**MODULO PER LA PRESENTAZIONE DI OSSERVAZIONI A PIANI/PROGRAMMI/PROGETTI
SOTTOPOSTI A PROCEDIMENTI DI VALUTAZIONE AMBIENTALE DI COMPETENZA REGIONALE**

Progetto di "PARCO EOLICO MONTE CROCE DI FERRO" in località Monte Croce di Ferro nel Comune di Borgo Val di Taro (PR) presentato da BORGOTARO WIND S.R.L.

TESTO DELL' OSSERVAZIONE RELATIVA AL "PARCO EOLICO MONTE CROCE DI FERRO" IN LOCALITÀ MONTE CROCE DI FERRO NEL COMUNE DI BORGO VAL DI TARO (PR) PRESENTATO DA BORGOTARO WIND S.R.L.

(Immagine tratta dal documento "PA-Tav.6a_rev01" prodotto dal Proponente.)

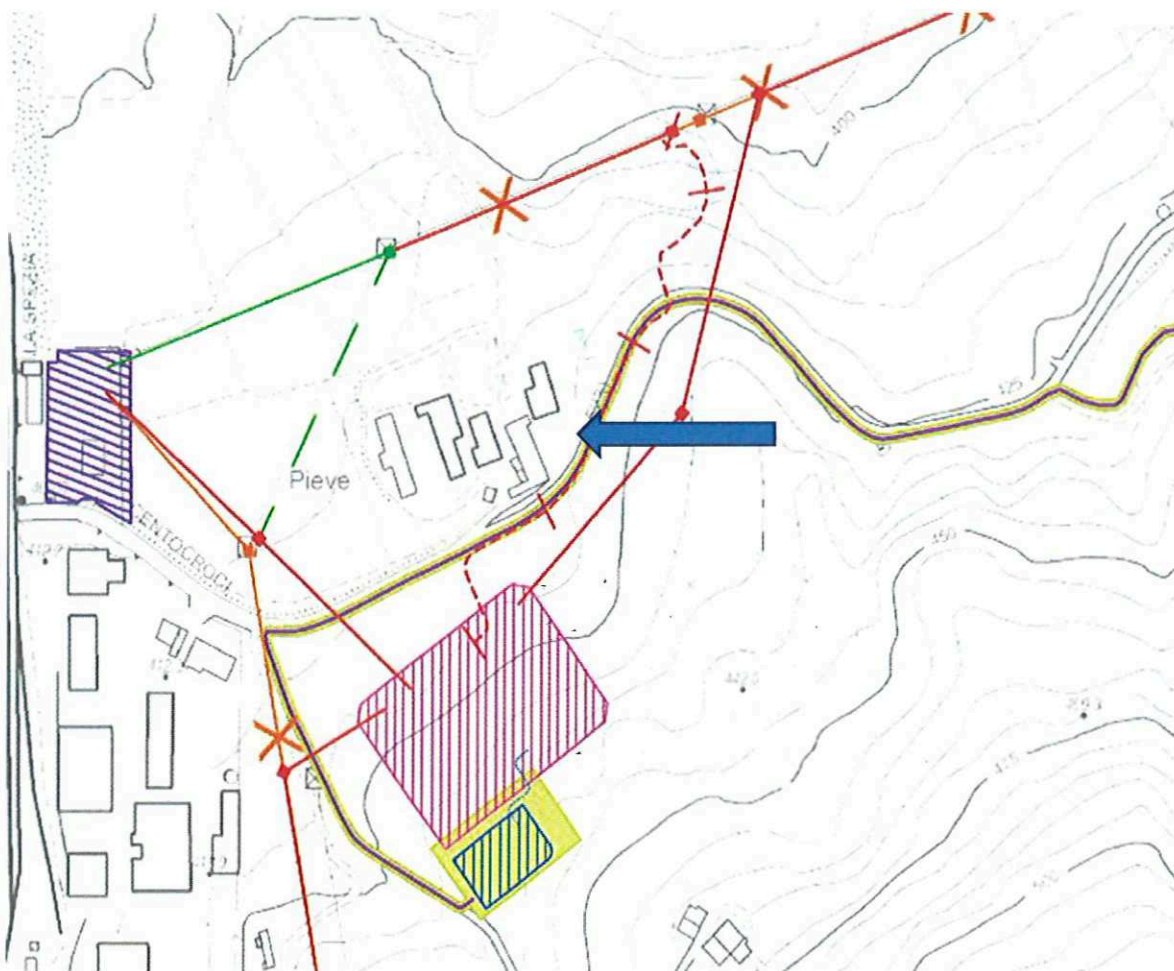
Inoltre, nel documento "PA-Tav.6a_rev01" si può vedere l'appezzamento (a valle della strada comunale ex S.S. 523 del Passo Cento Croci (via Pieve)), in cui il Proponente avrebbe ipotizzato di collocare la stazione TERNA e la sottostazione utente, evidenziato in rosso e con la seguente nota "AREA ESPROPRIO RELATIVA A IPOTESI ALTERNATIVA 1 (RIF.DOCUMENTO SIA-R.2.1 Quadro di riferimento Progettuale – Analisi delle alternative progettuali – rev.00 marzo 2023, cap.6.1)".

- Il documento a cui fanno rinvio tanto la nota quanto la didascalia di cui sopra sembrerebbe non essere stato messo a disposizione (né tra i documenti originali, né tra quelli di cui all'integrazione); infatti, è indicato come "RISERVATO" nella tabella riepilogativa di tutta la documentazione prodotta ("Elenco Elaborati"). Motivo per cui NON è possibile per i Cittadini (tra cui la sottoscritta) conoscere il contenuto di tale documento;

- b. TUTTI gli altri elaborati e documenti depositati dal Proponente collocano la stazione elettrica TERNA e la sottostazione utente a monte della strada comunale ex S.S. 523 del Passo Cento Croci (via Pieve). In particolare, in diversi documenti si specifica che la stazione elettrica TERNA e la sottostazione utente sarebbero rimaste sui terreni di proprietà della Sig.ra Rita De Vincenzi, a seguito degli accordi stipulati dal Proponente con la stessa. Ad esempio, il documento "PA-R.1_rev01", a pagina 18, specifica che: *"A tal proposito in data 15/5/2023 la scrivente società e la sig.ra Devincenzi Rita proprietaria della maggior parte del terreno coinvolto dalle opere della futura Stazione Elettrica "Borgotaro" di Terna e della Sottostazione Utente hanno sottoscritto una scrittura privata regolante i reciproci rapporti, pertanto la concessione di tutti i diritti reali e di godimento per tutte le aree interessate da queste opere."*

Alla luce di quanto sopra, la sottoscritta chiede al Proponente formale conferma che TUTTI i documenti facenti riferimento alla collocazione della stazione elettrica TERNA e della sottostazione utente sui terreni della medesima (ivi compresi, in particolare, i documenti "PA-R.12_rev01" "POR-Tav.30" e "SIA_R.2.1 facenti riferimento alle particelle 243, 600 e 601 del foglio 88) devono intendersi come frutto di un errore del Proponente e che i terreni di cui la sottoscritta è comproprietaria al 50%, ivi comprese, in particolare, le particelle 243, 600 e 601 del foglio 88, NON saranno oggetto di esproprio perché il Proponente NON collocherà sugli stessi né la stazione elettrica TERNA né la sottostazione utente, né alcun altro manufatto diverso dal cavidotto e dall'elettrodotta su cui infra (se non trasferiti altrove, come si dirà infra).

In conseguenza di quanto sopra, la sottoscritta chiede che tutti i documenti del Proponente facenti erroneamente riferimento alle particelle 243, 600 e 601 del foglio 88 come oggetto di esproprio siano adeguatamente corretti.

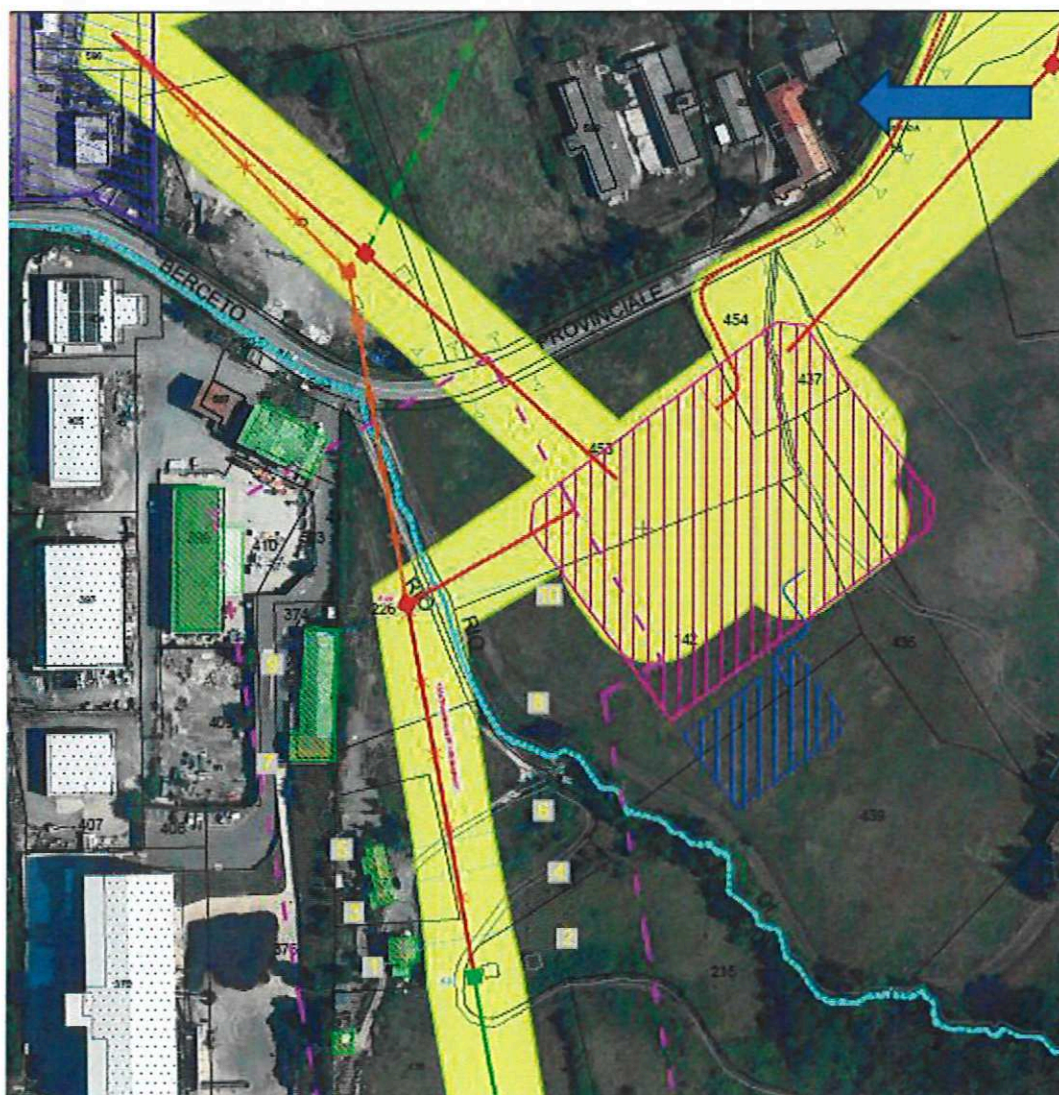
A titolo esemplificativo, e fermo restando quanto si dirà in seguito in merito all'apparente totale mancanza di valutazioni circa le radiazioni elettromagnetiche dell'elettrodotto e del cavidotto che collegherebbero la stazione TERNA alla rete di distribuzione, paiono eccessivamente generiche ed ottimistiche le affermazioni fatte del Proponente in merito alle radiazioni elettromagnetiche generate cavidotto che collegherebbe gli aereogeneratori alla stazione TERNA ed alla stazione utente. Cavidotto che passerebbe a pochi metri dagli immobili di cui la sottoscritta è comproprietaria.

In proposito, nel documento "PA-R.16_rev01", alla pagina 21, si legge quanto segue: **"24.5 Compatibilità elettromagnetica** Il livello dei campi elettromagnetici indotti dai cavidotti sarà sicuramente inferiore al livello previsto dalla normativa regionale a riguardo. Tale valore si otterrà con la posa in opera di cavi MT schermati e messi francamente a terra e ad una profondità di scavo opportuna. Eventuali altri accorgimenti potranno essere messi in opera per abbattere maggiormente tale limite; comunque durante l'esercizio saranno effettuate campagne di monitoraggio atte a prevenire l'insorgenza di situazioni di possibili esposizioni a valori maggiori di induzione elettromagnetica."

Questo laconicissimo e genericissimo paragrafo non può assolutamente essere considerato soddisfacente, soprattutto considerando che i cavidotti sarebbero non uno, ma ben due (uno che collega le pale eoliche alla stazione TERNA ed alla sottostazione utente, ed uno che collega la stazione TERNA alla rete di distribuzione).

- In base a cosa il Proponente ritiene che il livello dei campi elettromagnetici indotti dai cavidotti sarà sicuramente inferiore al livello previsto dalla normativa regionale a riguardo?

- Quali schermature avranno i cavi?
- Davvero una profondità di scavo di poco più di un metro può ritenersi opportuna da questo punto di vista?
- Il Proponente ha preso in considerazione il fatto che gli immobili di cui la sottoscritta è comproprietaria e che si trovano a valle della strada comunale ex S.S. 523 del Passo Cento Croci (via Pieve) - in cui verrebbero posati i cavidotti - risultano non solo a pochissimi metri dalla strada stessa, ma anche al di sotto del piano di campagna della strada stessa? In questo caso, il fatto che i cavidotti siano interrati rappresenta una garanzia od un maggiore rischio per gli occupanti di detti immobili (che se li troverebbero letteralmente all'altezza della testa)?

(Immagini estrapolate dal documento "POR-Tav.5.3" prodotto dal Proponente con l'aggiunta della freccia blu ad indicare gli immobili di cui la sottoscritta è comproprietaria e che sono stati totalmente ignorati (non retinati in verde).)

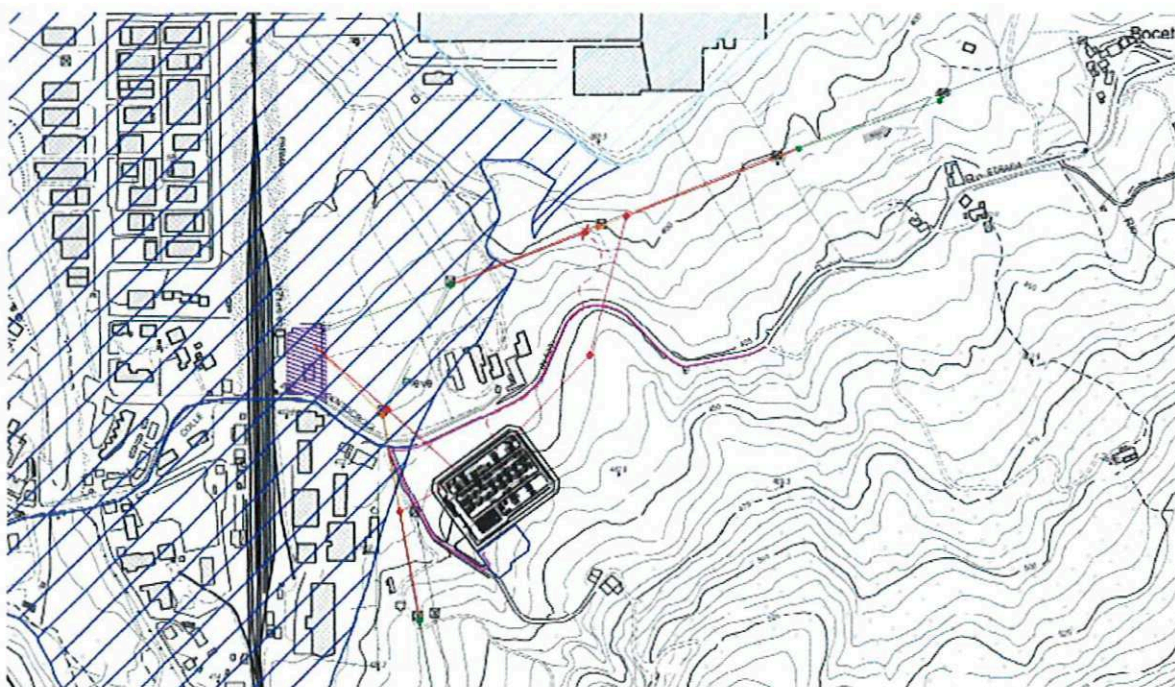
Come già accennato poc'anzi, secondo la sottoscritta vi sono gravissime ed ingiustificate lacune e disparità di trattamento laddove il documento *"POR-R.4_rev01"* (in risposta alle osservazioni di ARPAE Servizio Autorizzazioni e Concessioni di Parma prot. 203102/2022 del 12/12/2022) analizza le conseguenze delle radiazioni elettromagnetiche dei realizzandi cavidotti ed elettrodotti sugli occupanti degli immobili facenti parte dell'area artigianale ricompresa tra la stazione TERNA e la sottostazione utente - da un alto - e la stazione ferroviaria - dall'altro -, ma trascura completamente le conseguenze delle radiazioni elettromagnetiche dei realizzandi cavidotti ed elettrodotti sugli occupanti degli immobili di cui la sottoscritta è comproprietaria. Infatti, come mostrato chiaramente, tra i tanti, dal documento *"PIUC-Tav.19.1a_rev01"*, tali cavidotti ed elettrodotti (pensati per collegare pale eoliche, stazione TERNA e sottostazione utente e la rete di distribuzione - e dunque di notevolissima "portata") passerebbero a pochi metri (pochissimi, nel caso dei cavidotti) dagli immobili (la Pieve) di cui la sottoscritta è comproprietaria. Non si comprende, allora, perché il documento *"POR-R.4_rev01"* abbia totalmente trascurato tali immobili. Infatti, lo stesso documento *"POR-R.4_rev01"*, a pagina 4 (facendo riferimento al Decreto 29 maggio 2008 (pubblicato in G.U. n. 156 del 05/07/2008 - Supplemento Ordinario n. 160) del Ministero dell'Ambiente e della Tutela del Territorio e del Mare), dice espressamente che il Proponente avrebbe, tra le altre cose, dovuto anche: *"3. Verifica sulle planimetrie di cui sopra dell'eventuale presenza di recettori e manufatti ricadenti all'interno della DPA;*

Secondo la sottoscritta, ciò non è stato adeguatamente fatto, essendo stati totalmente trascurati gli immobili di cui la stessa è comproprietaria.

La gravissima ed incomprensibile disparità di trattamento - tra gli occupanti degli immobili facenti parte dell'area artigianale e gli occupanti degli immobili di cui la sottoscritta è comproprietaria - risulta di tutta evidenza anche, tra le altre, dalle planimetrie/foto aeree di cui ai documenti "POR-Tav.5.3" e "POR-Tav.5.4", in cui solo i primi sono evidenziati come ricadenti nella fascia di 60 m rispetto all'asse linea come da richiesta ARPAE Servizio Autorizzazioni e Concessioni di Parma prot. 203102/2022 del 12/12/2022 (punto G. Inquinamento elettromagnetico), mentre in realtà gli immobili di cui la sottoscritta è comproprietaria sembrerebbero essere ben più vicini all'elettrodotto ed al cavidotto rispetto a quanto non lo siano gli immobili facenti parte dell'area artigianale.

Alla luce di tutto quanto sopra, si chiede alle competenti Autorità (ed in particolare ad ARPAE Servizio Autorizzazioni e Concessioni di Parma) di disporre che il Proponente approfondisca anche questi aspetti.

(Immagine tratta da pagina 8 del documento "PA-R.14_rev01")

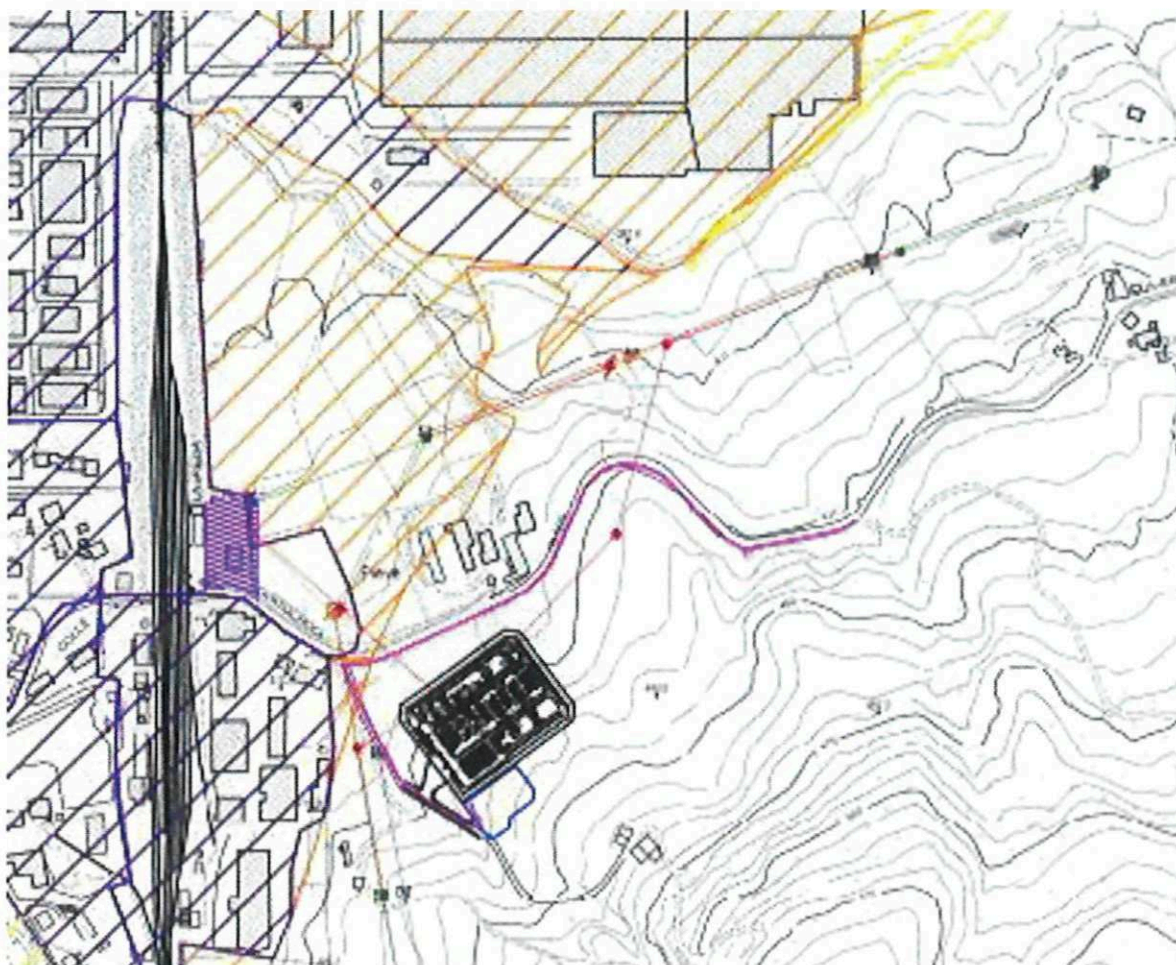
- 3) **Rischi idraulici/idrogeologici conseguenti alla realizzazione della stazione TERNA e della sottostazione utente:** Non risultano adeguatamente valutati i rischi idraulici/idrogeologici conseguenti alla realizzazione della stazione TERNA e della sottostazione utente né con riferimento all'ipotesi della loro collocazione sui terreni a monte della strada comunale ex S.S. 523 del Passo Cento Croci (via Pieve), né con riferimento all'ipotesi (che si confida sia stata definitivamente accantonata dal Proponente) della loro collocazione a valle della strada comunale ex S.S. 523 del Passo Cento Croci (via Pieve), cioè sulle particelle 243, 600 e 601 del foglio 88 di cui la sottoscritta è comproprietaria al 50%.

Con riferimento a quest'ultima ipotesi, la fattibilità di una simile collocazione risulta definitivamente esclusa (ed anche per questo si confida che il Proponente l'abbia definitivamente accantonata) in base alla stessa documentazione integrativa depositata dal Proponente. Infatti, il documento "PA-R.14_rev01" alla pagina 8 ("*Figura 3-1 Mappa di pericolosità idraulica del reticolo secondario collinare-montano*") indica chiaramente che le particelle 243, 600 e 601 del foglio 88 rientrano in un territorio classificato "P3 – alluvioni frequenti (TR 30 – 50 anni)". A pagina 9 del medesimo documento "PA-R.14_rev01", di conseguenza, l'area della sottostazione delle ferrovie è indicata come "R4 – rischio molto elevato". Nella medesima pagina si specifica il significato di tale classificazione: "R4 – Rischio molto elevato, l'evento alluvionale potrebbe causare perdita di vite umane, lesioni gravi alle persone, danni gravi agli edifici ed alle infrastrutture, danni al patrimonio culturale;".

Motivo per cui sarebbe assolutamente improponibile (per non dire assolutamente folle) la collocazione della stazione TERNA e della sottostazione utente sulle particelle 243, 600 e 601 del foglio 88.

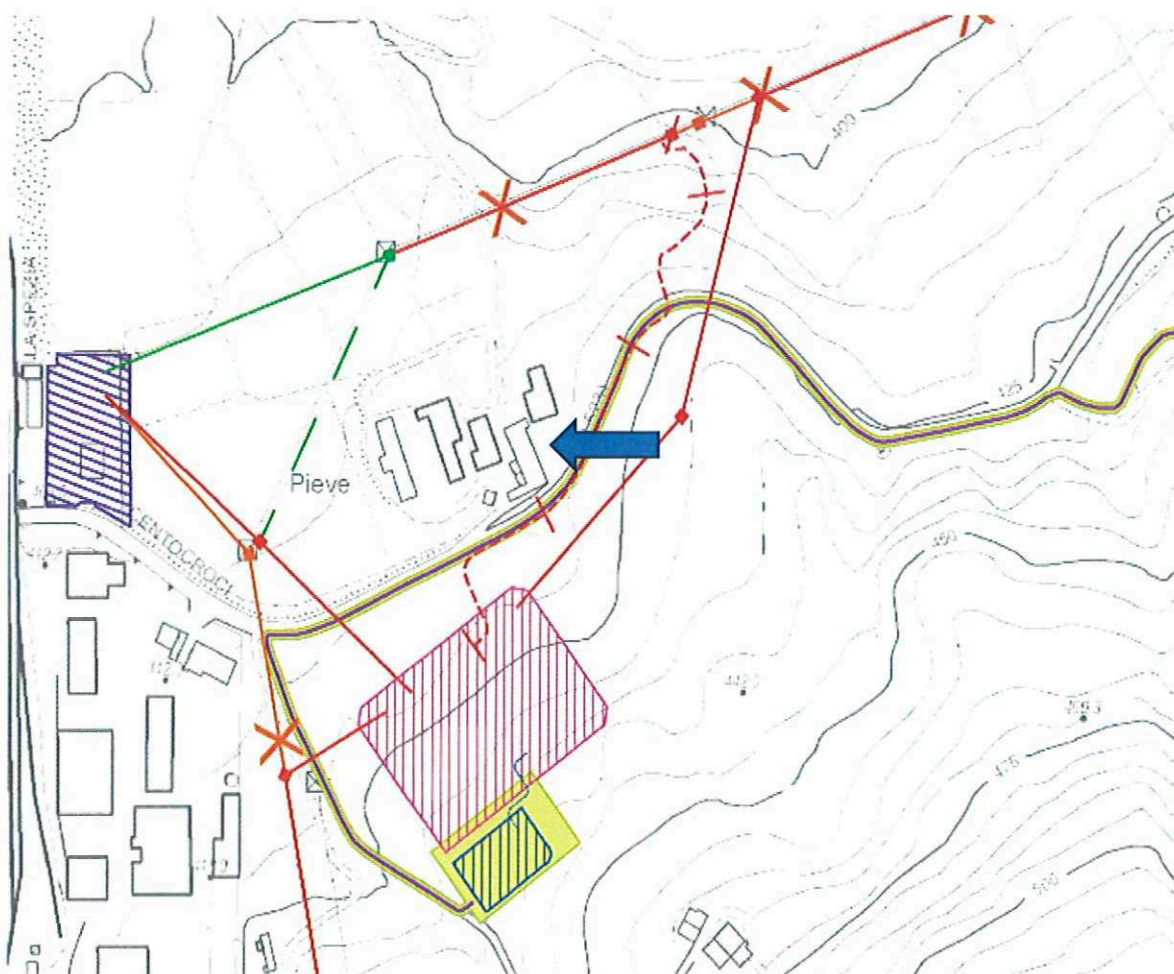
- 4) **Rischi causati dalla realizzazione della stazione TERNA e della sottostazione utente e dei relativi cavidotti ed elettrodotti all'interno/in prossimità di frane attive:** Non risultano adeguatamente valutate le possibili conseguenze della realizzazione sui terreni a monte della strada comunale ex S.S. 523 del Passo Cento Croci (via Pieve) della stazione elettrica TERNA e della sottostazione utente e dei relativi cavidotti ed elettrodotti all'interno/in prossimità di frane attive site in tali terreni. Tali frane, infatti, sono classificate come *"Frane Attive"* – *"Aree a pericolosità geomorfologica molto elevata"*.

In particolare, una delle frane (quella più vicina agli immensi sbancamenti necessari per realizzare la stazione TERNA e la sottostazione utente) è potenzialmente impattante sulla strada comunale ex S.S. 523 del Passo Cento Croci (via Pieve) e, subito a valle, sugli edifici di cui la sottoscritta è comproprietaria al 50%, con evidente pericolo per gli immobili e per la vita ed incolumità fisica gli occupanti degli stessi, nonché per il collegamento con il paese delle frazioni di Borgo Val di Taro che si trovano a est del centro abitato (ad es, in località Boceto, Pontolo e Baselica, solo per citarne alcuni).

L'altra frana, chiaramente visibile nelle foto aeree reperibili su Google Maps nonché nella foto aerea collocata a pagina 101 del documento *"G-R.1_rev01"*, già oggi impatta sulla strada comunale ex S.S. 523 del Passo Cento Croci (via Pieve). È importante notare come questa frana attiva faccia parte di un più vasto complesso di frane attive; complesso di tali dimensioni da poter potenzialmente rappresentare un pericolo per l'area artigianale (e, in particolare, per lo stabilimento "LAMINAM").

(Immagine tratta dal documento "POR-Tav.30" prodotto dal Proponente.)

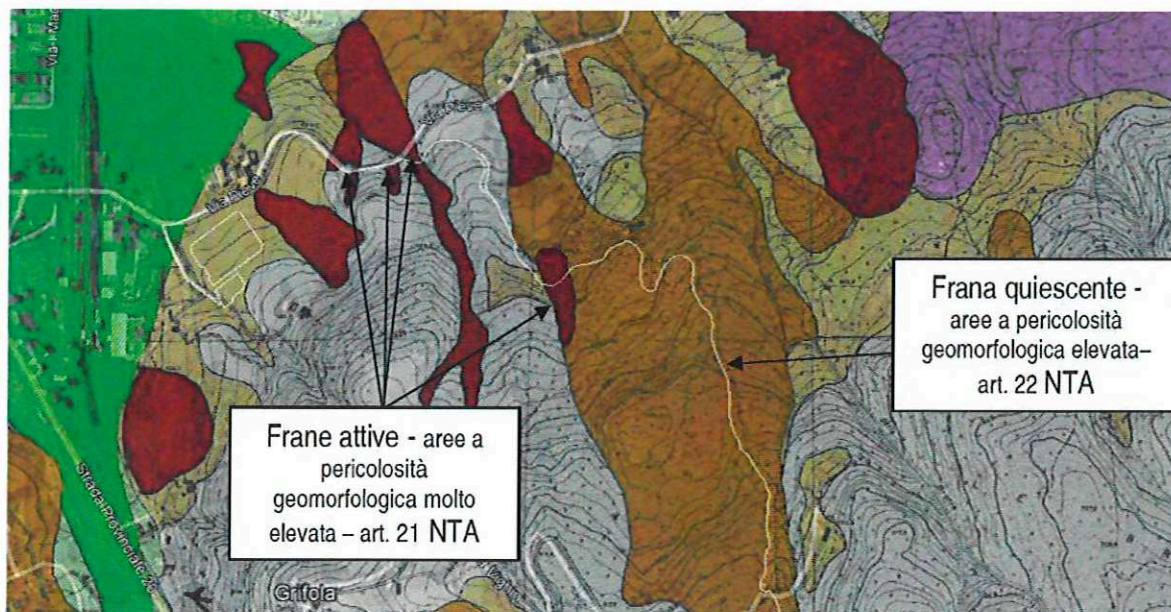
Incomprendibilmente, in tutte le tabelle in parola NON sono indicati, invece, i metri cubi scavati per la stazione elettrica TERNA; stazione molto più estesa della sottostazione utente e, di conseguenza, molto più impattante anche dal punto di vista del volume scavato, visto che entrambi i manufatti verrebbero realizzati con le medesime tecniche costruttive e sullo stesso appezamento (con la medesima pendenza).

Sulla base di quanto sopra, secondo la sottoscritta, è verosimile pensare che, essendo la stazione TERNA circa 4,5 volte più grande della sottostazione utente, anche il relativo movimento terra sarebbe ALMENO pari a circa 4,5 volte maggiore, e, cioè, pari a circa 4,

ALMENO 4,5 volte maggiore perché, dai rendering presentati dal Proponente, sembrerebbe doversi dedurre che la stazione TERNA necessiti di scavi ancora maggiori.
